Honeywell

26/05/2023

En outre, nous aimerions vous rappeler que chez Honeywell, nous travaillons constamment à l'amélioration de notre gamme de produits. Afin d'améliorer l'expérience, la facilité d'utilisation et la gamme d'applications de notre offre de protection contre les chutes dans les espaces confinés, nous apportons quelques modifications aux accessoires de notre solution DuraHoist 3pod. Ces modifications sont décrites ci-dessous :

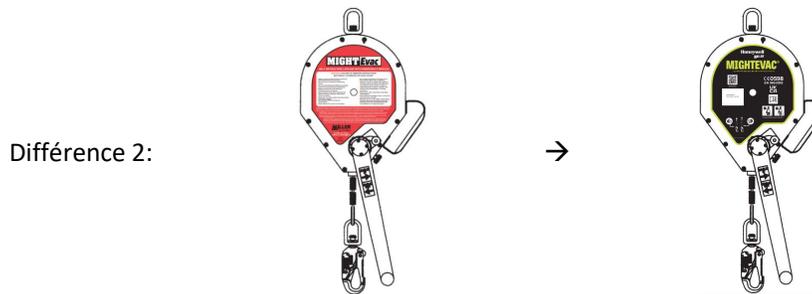
Le treuil DuraHoist a été entièrement repensé. La nouvelle version nous permettra de réduire nos délais de livraison et présentera de nouvelles caractéristiques améliorées par rapport à la version précédente, comme le montre le tableau ci-dessous.

Ancien	Nouveau
Image		
Limite de charge de travail	300 kg	300 kg
Longueur de la corde	15 m	15 m and 30 m
Poids (sans corde)	10 kg	15 kg
Bruit pendant le levage	Haute	Faible
Matériau du corps	Acier inoxydable	Acier inoxydable
Matériau de la corde	Acier inoxydable	Acier galvanisé
Type de corde	Standard	Anti-vrille avec une flexibilité accrue
Longueur de la poignée	Fixe	Peut être ajusté pour faciliter le levage avec différentes charges
Déclenchement du tambour	Non	Oui, pour un déploiement nettement plus rapide lorsqu'il est déchargé
Levage de personne	Uniquement s'il est sécurisé par un dispositif antichute	Uniquement s'il est sécurisé par un dispositif antichute
Norme	Directive sur les machines 2006/42/EG	Directive sur les machines 2006/42/EG
